ASIA

Päätös ympäristönsuojelulain 39 § ja 47 a §:n sekä maa-aineslain 4 a §:n mukaisesta hakemuksesta, joka koskee kallion louhintaa ja kallioulouheen sekä muualta tuodun kiviaineksen murskaamista siirrettävällä murskaamolla. Kyseessä on uusi toiminta.

Hakija: Oulangan Murske Ay

Hakemus on tullut vireille 8.3.2021 (Y/22/2021).

SUUNNITELMA KARTTA

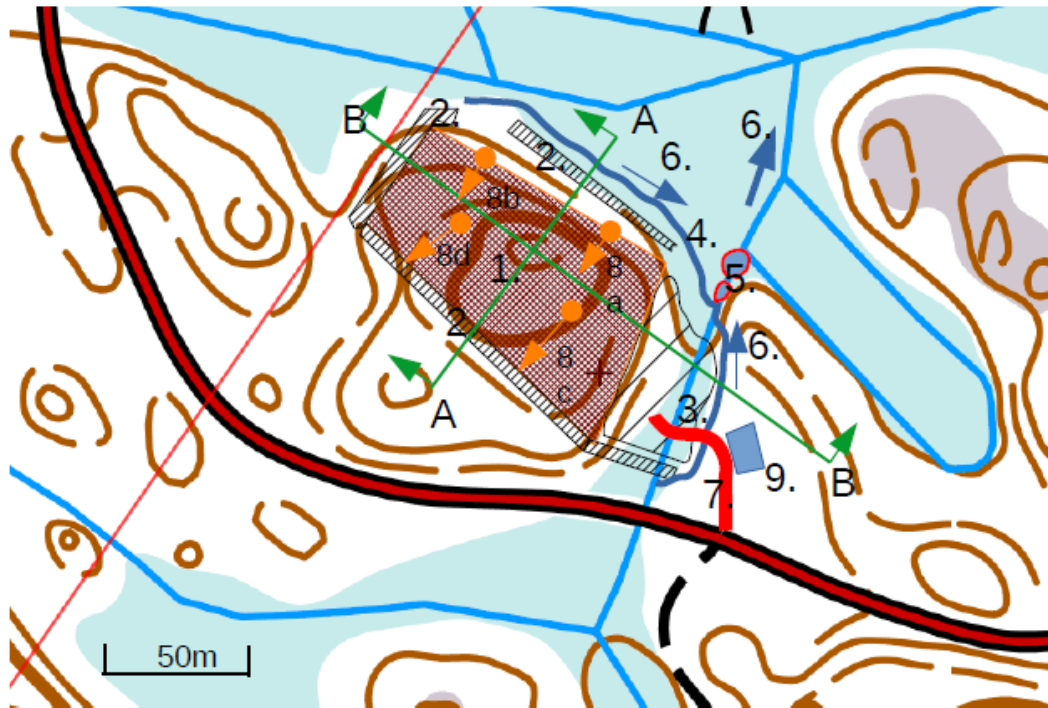
Katsomme, että Oulangan Murske esittää ottosuunnitelmakartassa murskeen läjitysalueen (3) sijoitettavan soistuvan maa-alueen ja ojan päälle, ja että siitä alueelta veden virtaus on pienien rakennettavien saostusaltaiden kautta lyhyttä entistä ojaa pitkin Rytilampeen ja sitten edelleen Venojärveen.

Murskeen läjitysalueen pohjaratkaisuehdotusta ei hakija esitä.

Katsomme, ettei lupahakemuksessa mitenkään selosteta kyseisten saostusaltaiden toimivuutta kiviaineksesta mahdollisesti liukenevien liukoisten haitallisten mineraalien pidättämisen suhteen, eikä myöskään kyseisten saostusaltaiden toimivuutta kevään sulamisvesien tai voimakkaiden sateiden aikaan.

Lupahakemuksessa ei myöskään selosteta, miten murskeen läjitysalueen rakentamisen, uusien ojien rakentamisen ja saostusaltaiden rakentamisen aikaan hakija estää humuksen virtaamisen Rytilampeen, siitä Venojärveen ja edelleen Ylä-Oulankajokeen sekä Oulangan kansallispuistoon.

Ottamisalueelta johdetaan pohjan viettoisuudella vedet laskeutusaltaiisiin(2kpl) peräkkäin. Laskeutusaltaista lähtevää vettä tarkkaillaan ja tarvittaessa otetaan vesi näytteitä tutkittavaksi. Vesien johtamisesta ei aiheudu alapuolisen alueen vettymistä tämän hetkisestä tilanteesta enempää.
